GIUNTA REGIONALE DEL LAZIO

DELIBERAZIONE N. - 452 -

Integrazione, modifica e precisazione della Deliberazione Giunta Regionale n. 211 del 22 febbraio 2002.

Elenco dei corsi d'acqua oggetto di adeguamenti della ricognizione di cui alla DGR 211/2002 e 861/2002

Comune
di Amaseno

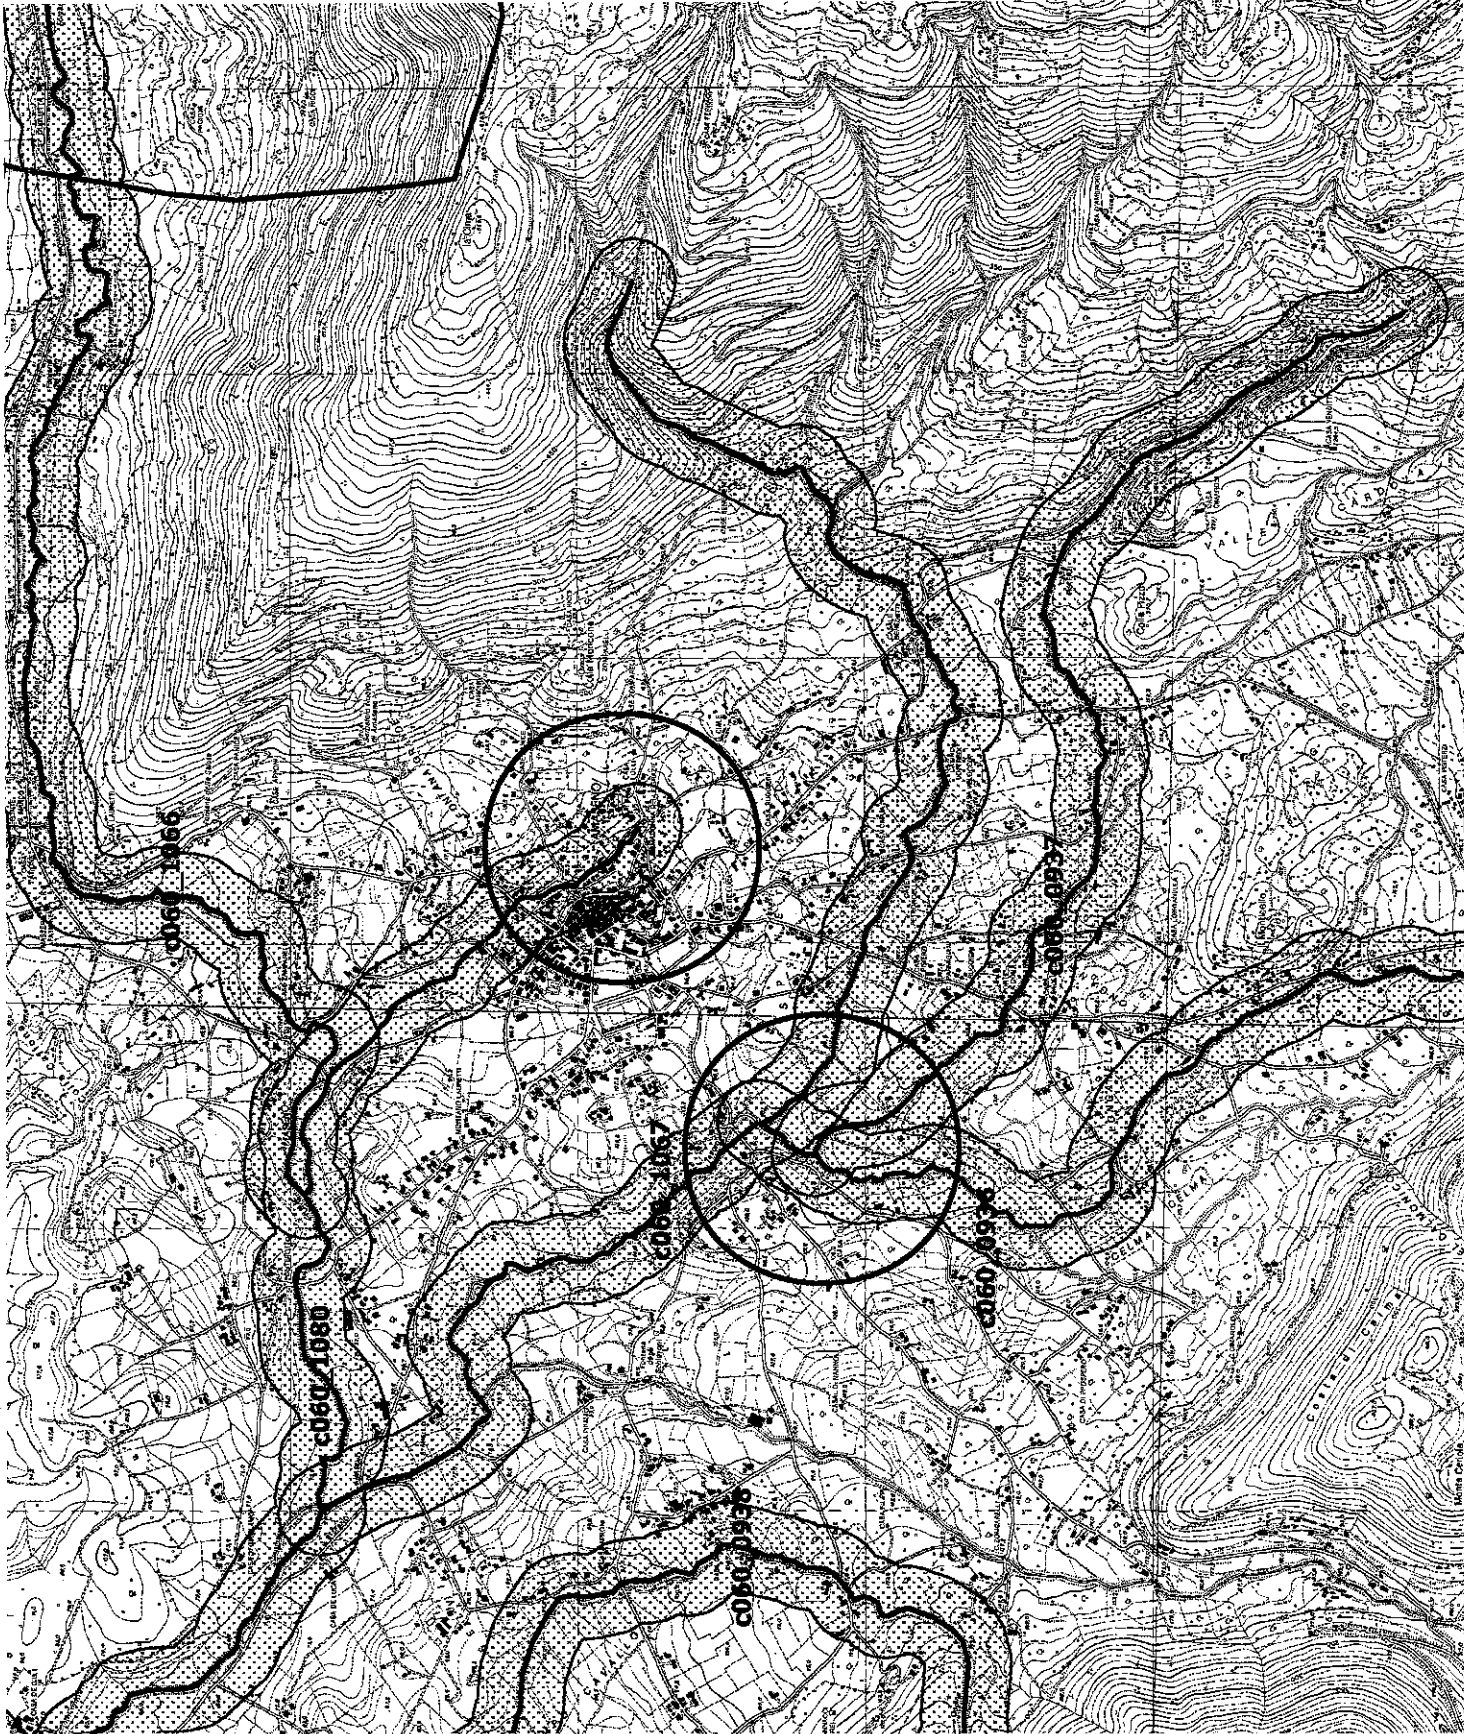
Rettifica
del corso d'acqua:
Fosso Longara
id_ri: c060_0936

-  Fascia di rispetto
-  limiti comunali
-  oggetto della rettifica

Comuni
di Castelliri
e Isola del Liri

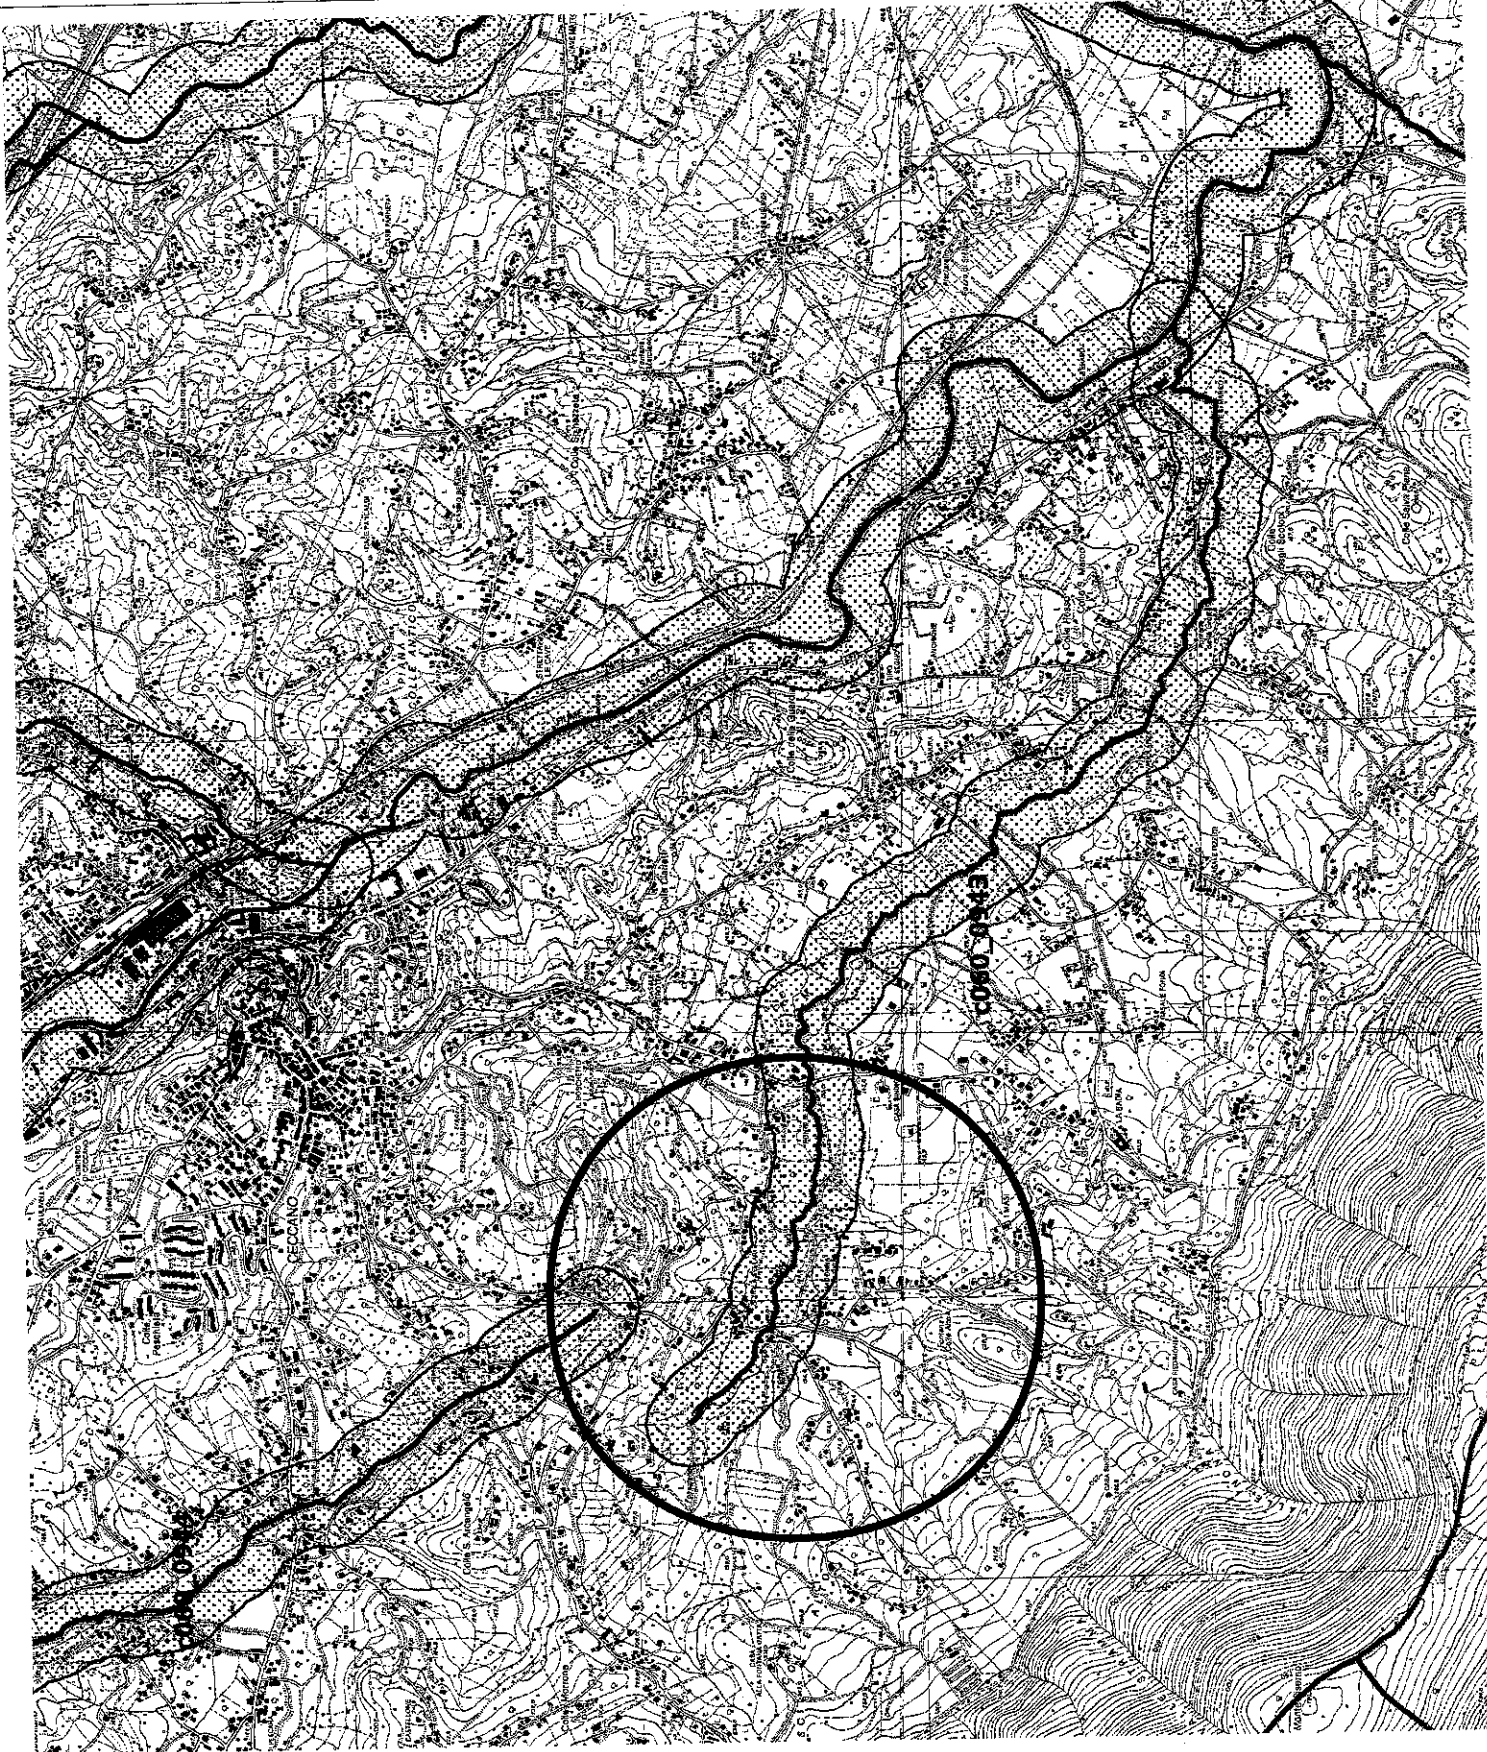
oggetto della rettificazione

Rettifica
del corso d'acqua:
Rio Martino
Vado Palancone
id_rI: c060_1003

Comune
di Montecompatri
Rettifica
del corso d'acqua:
Fosso dell'Osa
id_ri: c058_0232

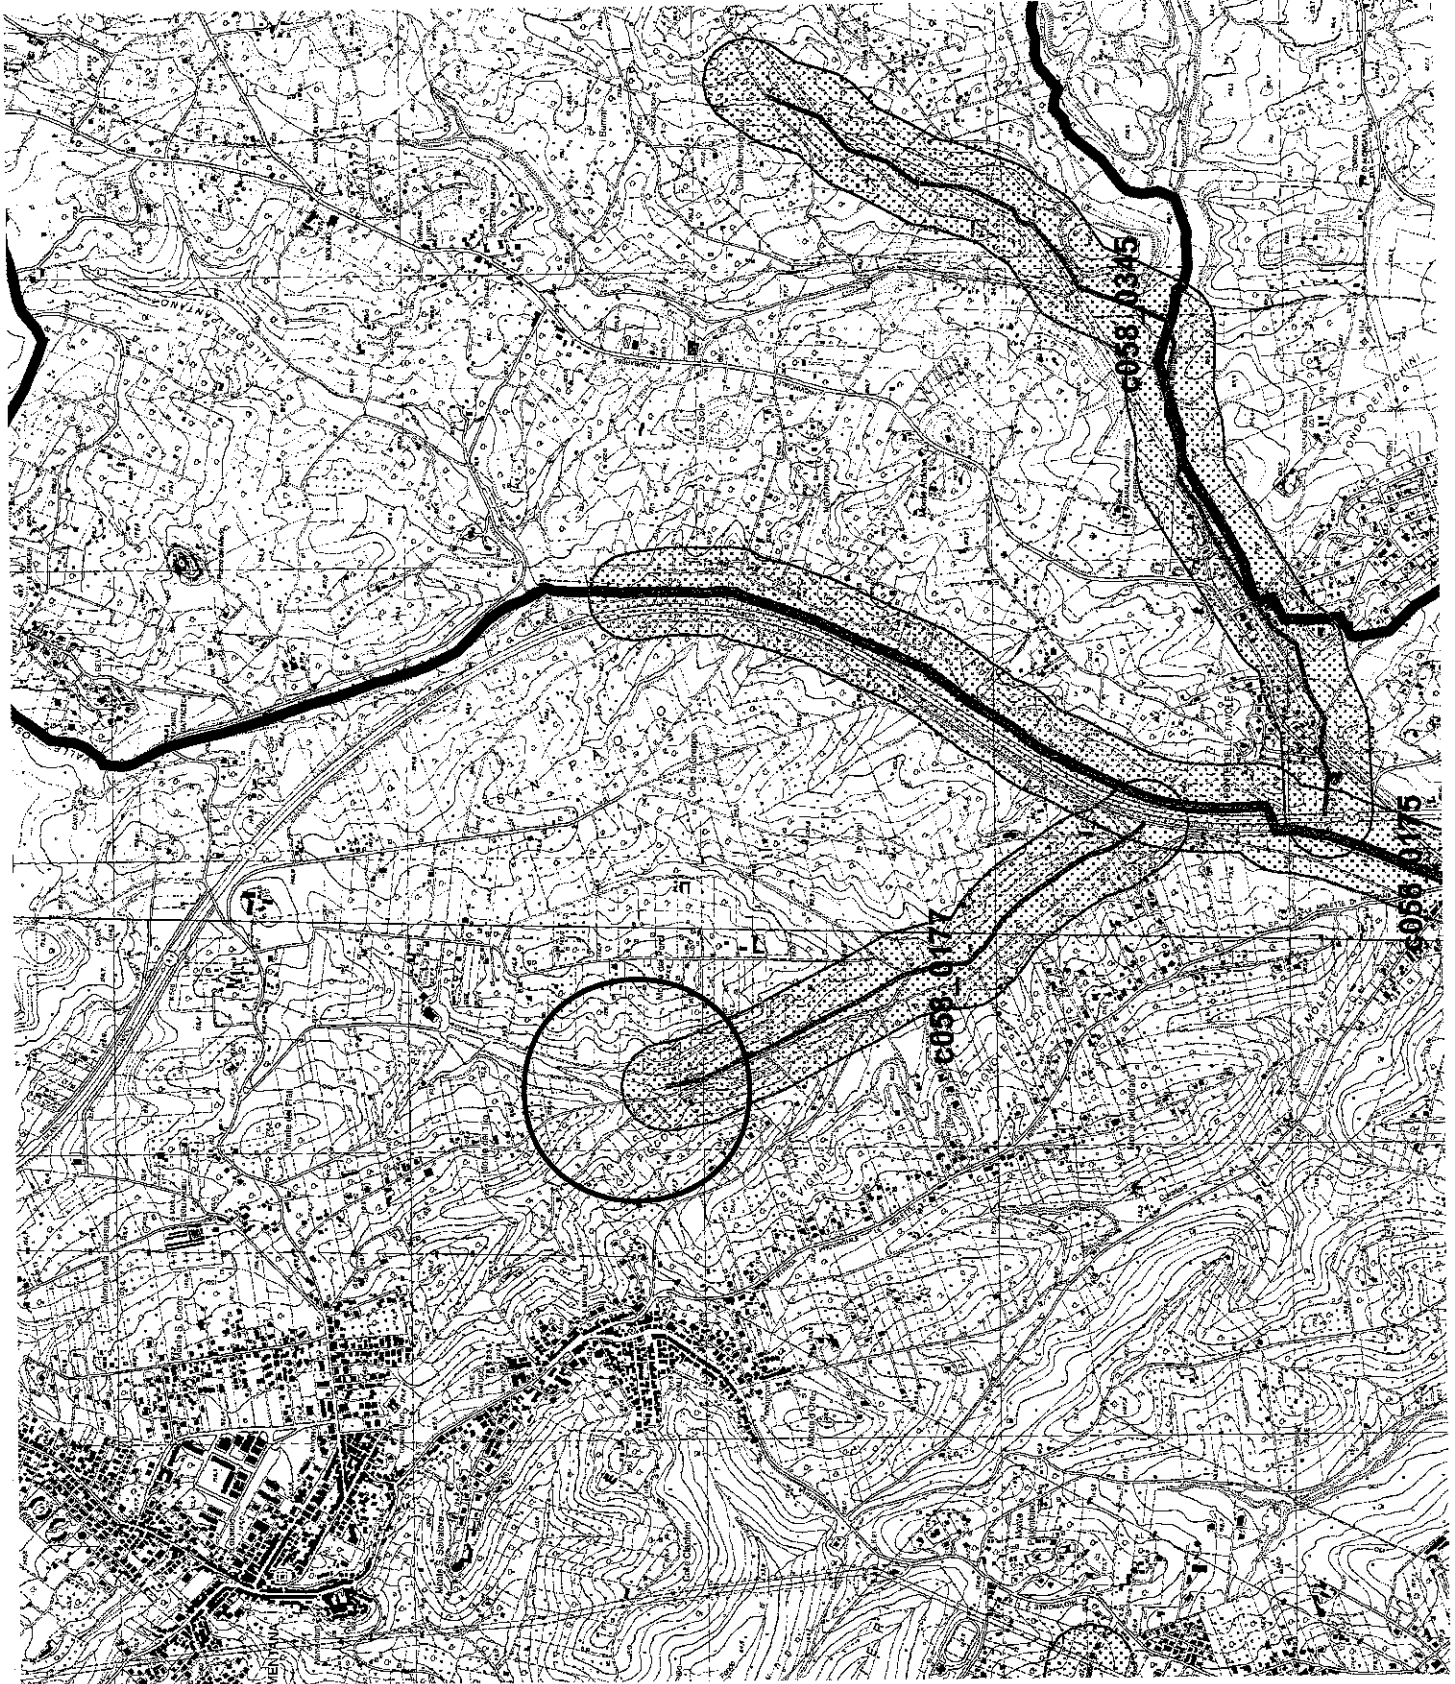
-  Integrazione del tratto
-  Fascia di rispetto
-  limiti comunali
-  precedente individuazione

Comune
di Pomezia

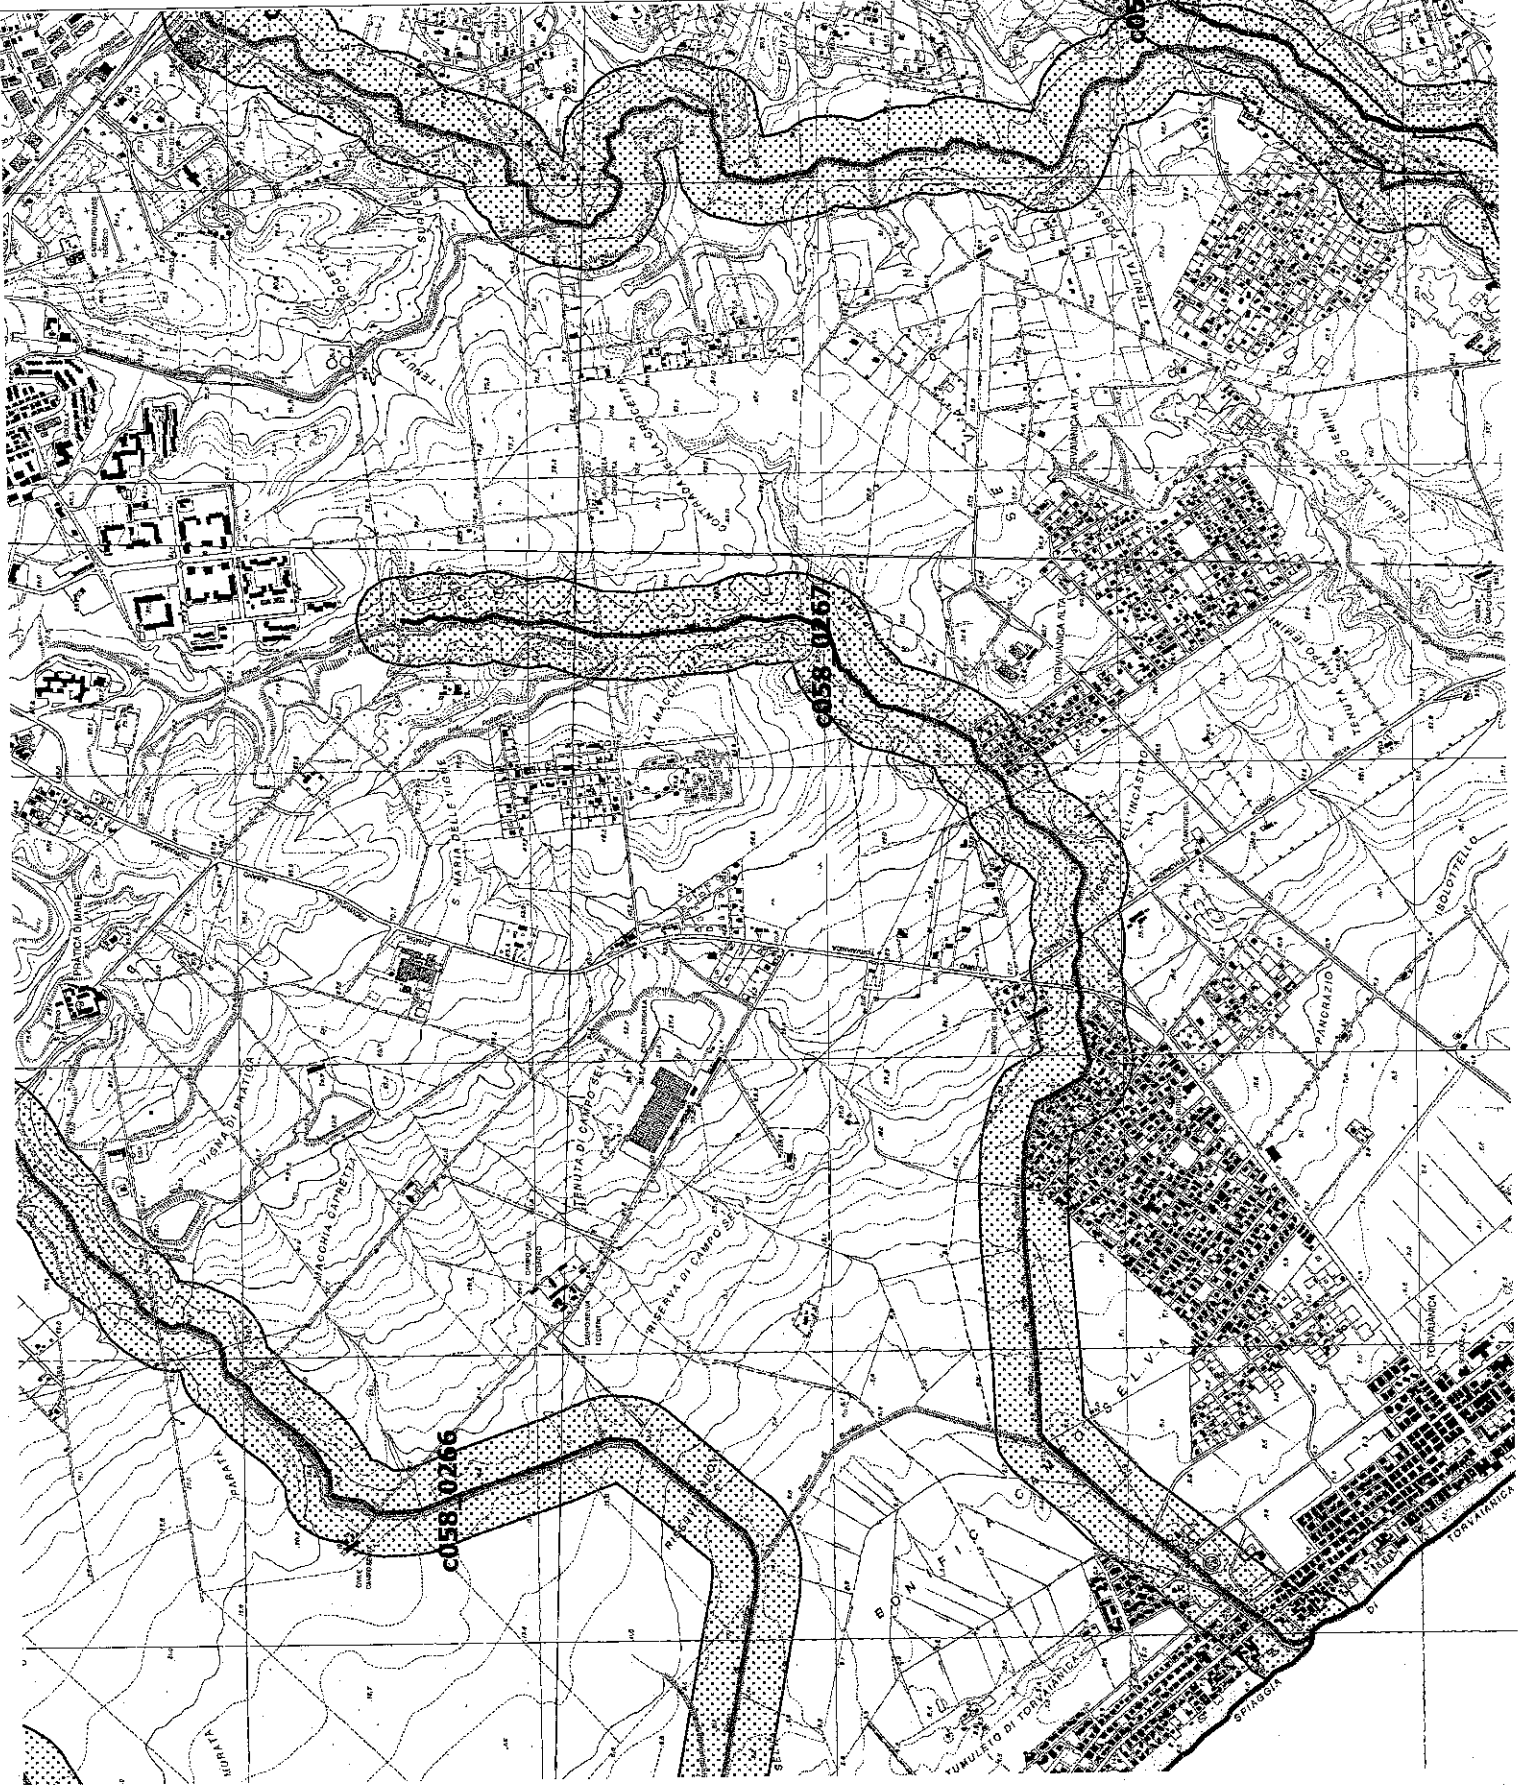
Rettifica
del corso d'acqua:
Fosso della Crocetta
e di Campo Selva
id_r: c058_0267
